**AVIS RELATIF À LA PROTECTION
CONTRE LES EVENTUELS EFFETS NOCIFS ET NUISANCES
PROVOQUÉS PAR LES RAYONNEMENTS NON IONISANTS
GÉNÉRÉS PAR DES ANTENNES ÉMETTRICES STATIONNAIRES**

Commune : LIEGE - Exploitant : ORANGE

Référence exploitant : 475L1_3 / 30360L1_3 / 40360L1_3 / 50360L1_3

Rapport n° 2800 / 2025

Figure 1 : Vue en plan des lieux de séjour et des points de contrôle

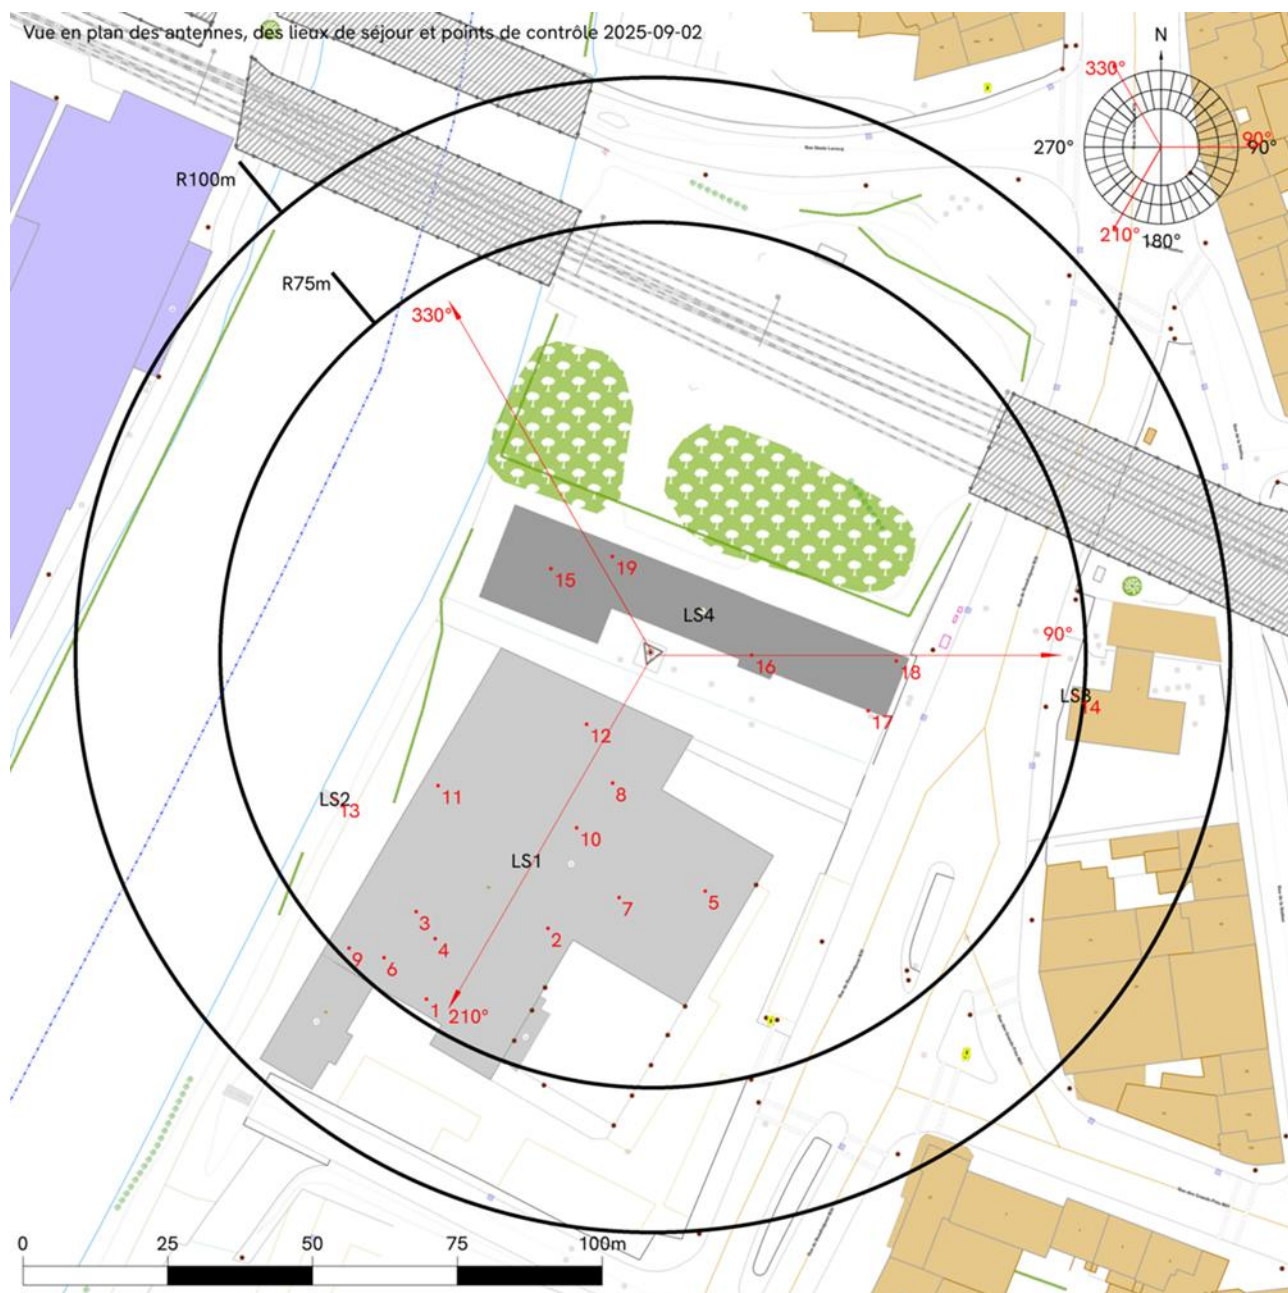
- le numéro du point de contrôle repris sur un des plans de la figure 1;
- le numéro du LS dans lequel se trouve le point de contrôle de la 1^{ère} colonne ;
- l'atténuation d'obstacle prise en compte pour le calcul de l'indice d'exposition dans le LS ;
- le résultat du calcul de l'indice d'exposition.

N° point de contrôle	LS	Atténuation (dB)	Indice d'exposition relatif à la limite par installation IE_i
18	LS4	3,0	0,047
16	LS4	3,0	0,040
19	LS4	3,0	0,039
15	LS4	3,0	0,037
17	LS4	3,0	0,035
1	LS1	3,0	0,033
6	LS1	3,0	0,030
9	LS1	3,0	0,029
4	LS1	3,0	0,027
14	LS3	3,0	0,026
12	LS1	3,0	0,024
3	LS1	3,0	0,024
10	LS1	3,0	0,023
8	LS1	3,0	0,018
2	LS1	3,0	0,017
7	LS1	3,0	0,010
13	LS2	3,0	0,008
11	LS1	3,0	0,008
5	LS1	3,0	0,005

En ce qui concerne les antennes de l'installation mentionnées dans le tableau 1, la distance maximale à laquelle la limite pourrait être atteinte, à l'extérieur, est égale à 84,5 m. S'il n'y a pas de LS à une distance inférieure, les antennes respectent forcément la limite d'immission.

Dans le cas des LS situés à l'intérieur des bâtiments, une atténuation d'obstacle est prise en compte et il en résulte que la distance maximale à laquelle la limite pourrait être atteinte se réduit à 60,0 m.

Figure 2 : Vue en plan des installations d'antennes dans un rayon de 300 mètres autour de l'installation faisant l'objet de la demande d'avis

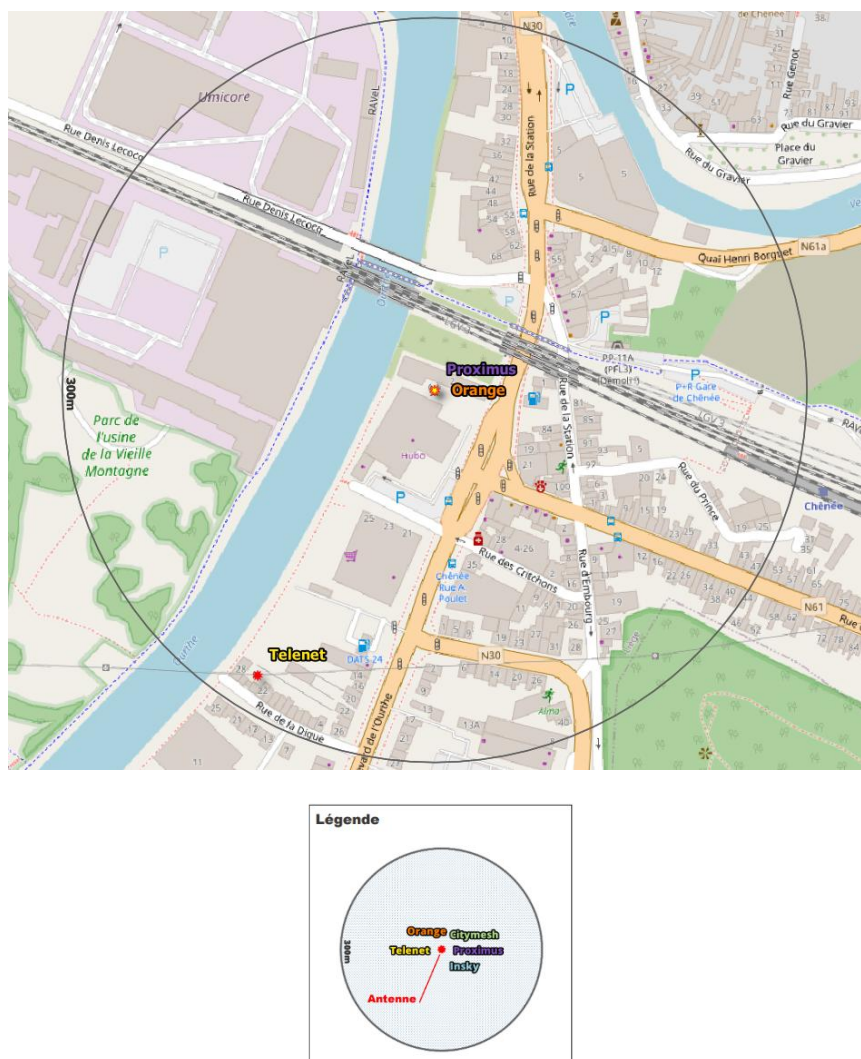
Le plan en projection verticale de la figure 2 indique la localisation des installations d'antennes émettrices stationnaires visées par le décret et situées dans un rayon de 300 mètres autour de l'installation référencée dans le paragraphe 2 et localisée au centre du cercle. Les données de localisation de ces antennes et les avis correspondant sont accessibles via le cadastre en ligne des antennes émettrices stationnaires⁸. Les installations prises en compte dans l'évaluation du respect de la limite cumulative sont les installations d'antennes émettrices déclarées en service par l'exploitant à la date du présent avis, à l'exception de l'installation référencée dans le paragraphe 2 et éventuellement d'autres installations ayant fait l'objet d'une demande d'avis à la même date et qui sont situées à l'intérieur de la zone de 300 mètres de rayon.

- a) il y a au plus 4 installations d'antennes émettrices stationnaires présentes dans la zone d'évaluation de 300 mètres de rayon représentée dans la figure 2, y inclus l'installation référencée dans le paragraphe 2 : la limite cumulative définie à l'article 4, §2 du décret est nécessairement respectée dans les lieux de séjour à l'intérieur de la zone d'évaluation de 300 mètres de rayon ;

- b) il y a exactement 5 installations d'antennes émettrices stationnaires présentes dans la zone d'évaluation de 300 mètres de rayon représentée dans la figure 2, y inclus l'installation référencée dans le paragraphe 2 et il existe, pour 3 ou 4 de ces installations, un avis attestant le respect de la limite abrogée de 3 V/m : la limite cumulative définie à l'article 4, §2 du décret est nécessairement respectée dans les lieux de séjour à l'intérieur de la zone d'évaluation de 300 mètres de rayon ;

- c) dans tous les autres cas, il a été vérifié que la limite cumulative définie à l'article 4, §2 du décret n'est pas dépassée dans les lieux de séjour sur base du nombre d'installations localisées dans la zone d'évaluation de 300 mètres de rayon représentée dans la figure 2, de leur localisation ainsi que des données inscrites dans la figure 1 et au paragraphe 4 du présent avis et dans les avis attestant le respect de la limite par installation ou de la limite abrogée de 3 V/m relatifs aux autres installations reprises dans la figure 2.

Compte tenu des considérations ci-dessus, il apparaît que l'intensité du rayonnement électromagnétique généré, dans les lieux de séjour situés dans un rayon de 300 mètres autour de l'installation référencée dans le paragraphe 2, par l'ensemble des antennes émettrices stationnaires de l'ensemble des exploitants du même site d'antennes émettrices stationnaires respecte la limite fixée à l'article 4, § 2 du décret.
